2-3-4 計画案に対する技術検討

1) 水源地域に対する Preliminary Study

### 3) 将来計画に対する問題点

図 2 - 2 4 既設送水管 (自然流下系) の高低関係

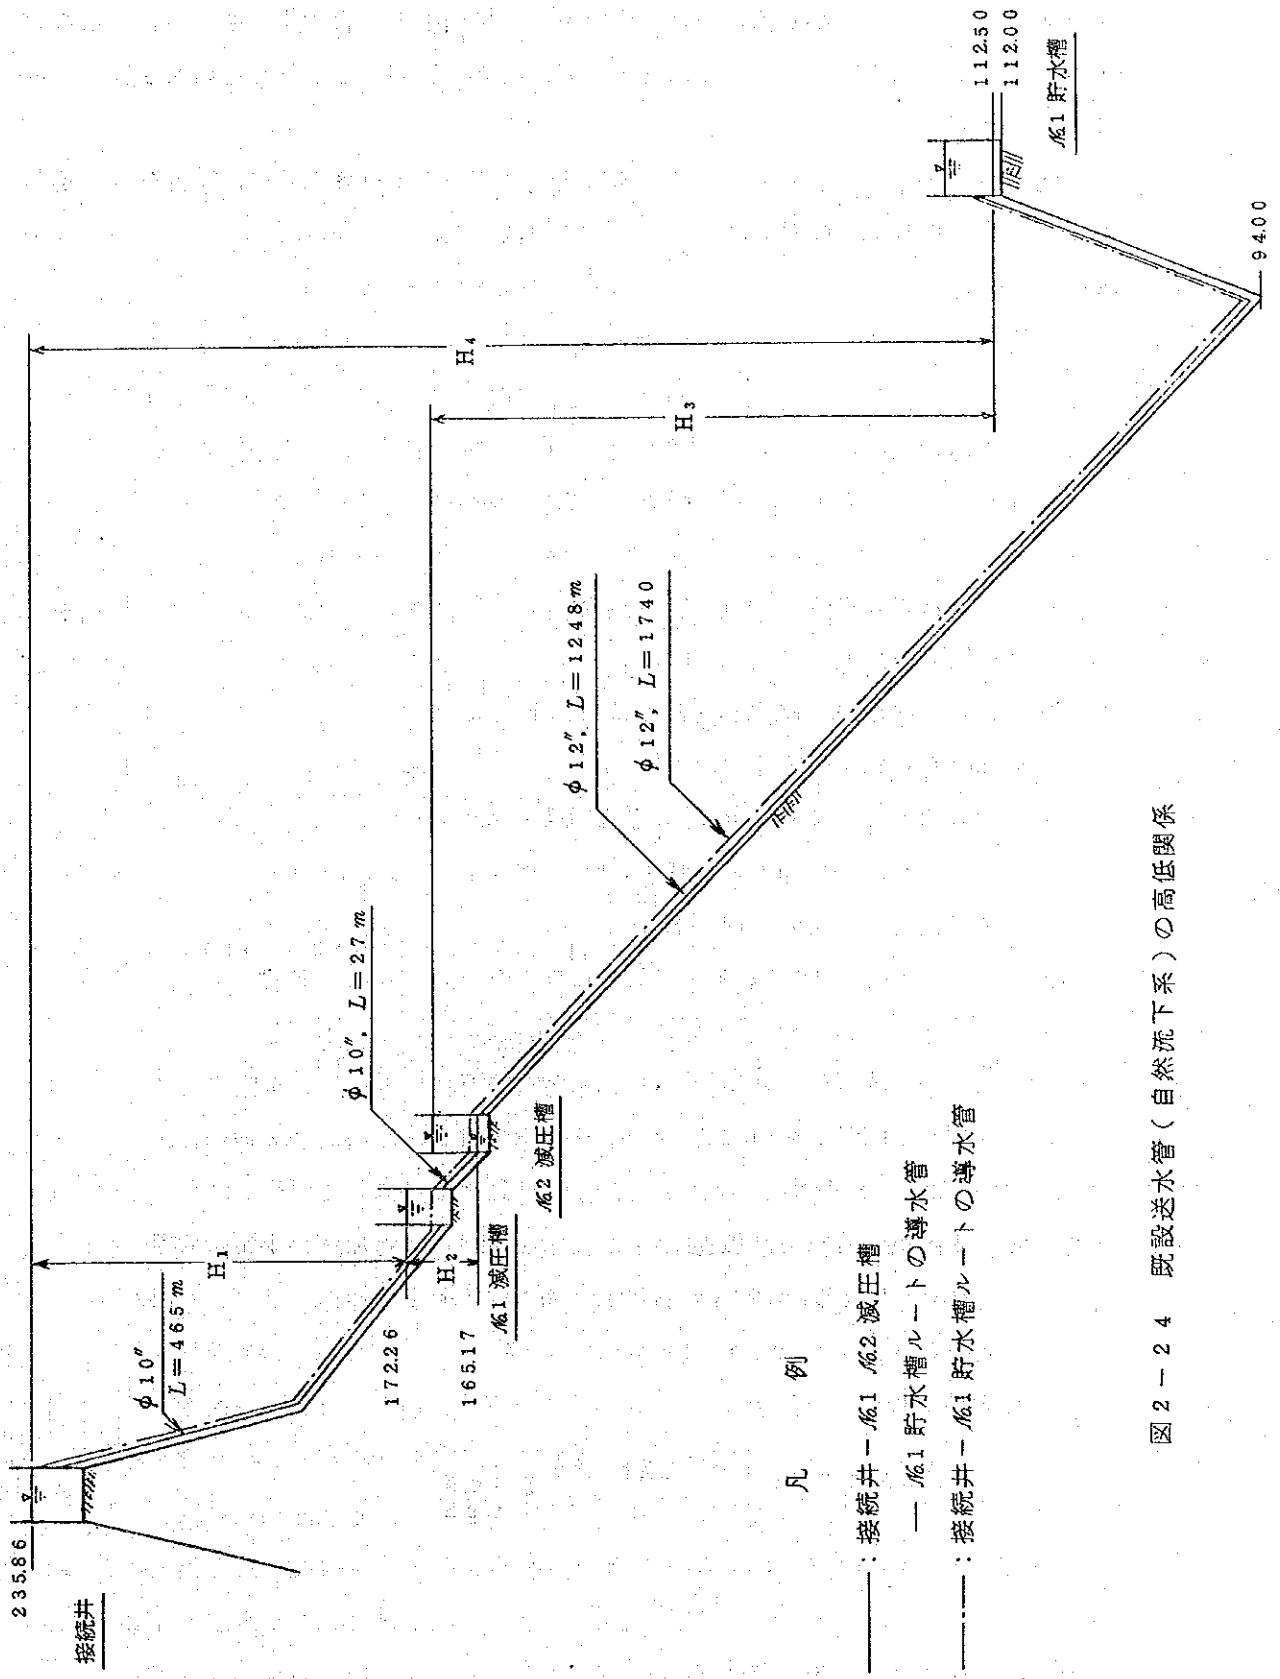
検討に当っては、まず図2-24に各施設間の高さ関係及び使用管種、管延長等を示したが、それらを基に水理計算によるチェックを試みた。

以上、既設管の2系列の流下能力を検討した結果から、それらの流下能力は十分あり、No.1貯水槽までの流下量は2系列併せて55.0ℓ/秒程度となって、将来の計画最大送水量を大幅に上廻っている。従って、当面はNo.1貯水槽までは既存の送水管を利用し、No.1貯水槽以降の送水管を考慮すればよいのではないかと。

但し、既存の送水管は2系列とも老朽化の問題や考えられる最大静水圧に対する使用管種にも問題があり、それらに対する配慮として、新しい管布設を必要とするかも知れない。これらも今後再検討すべき事項であろう。

図 2 - 2 5 代替案計画図

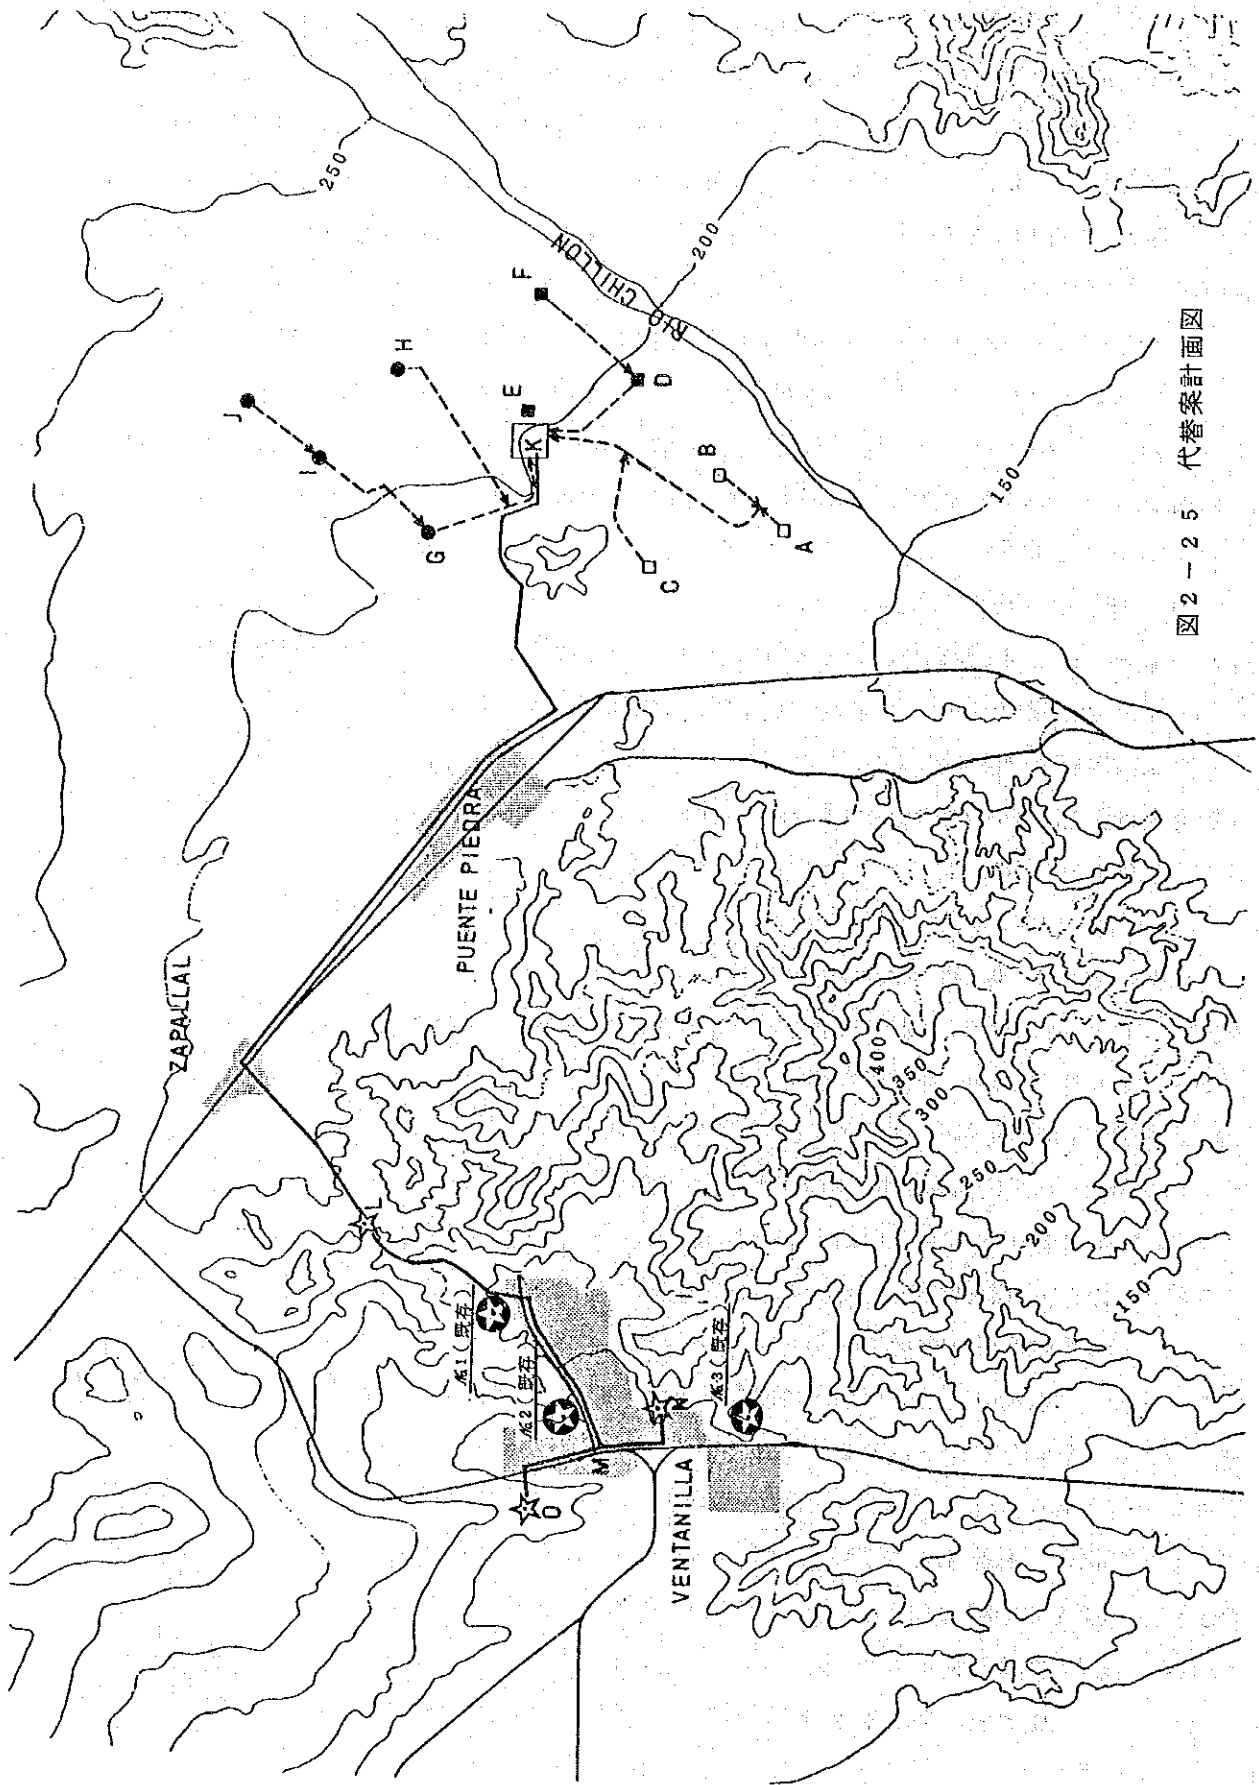
ペルー政府の指示した計画案についての技術検討結果から、種々の問題点が指摘できたので、このペルー案を基にしてここに代替案を示すものとした。

各施設の設置位置、送水ルートは図2-25に示すとおりである。

管 径	クラス	延 長
Ø10"	A-5	3,700 m
Ø12"	"	2,800 m
Ø14"	"	3,200 m
Ø16"	"	1,000 m

管 径	クラス	延 長
Ø24"	A-10	8,000 m
Ø14"	A-10	3,300 m
Ø12"	A-10	1,000 m
Ø12"	A-5	500 m
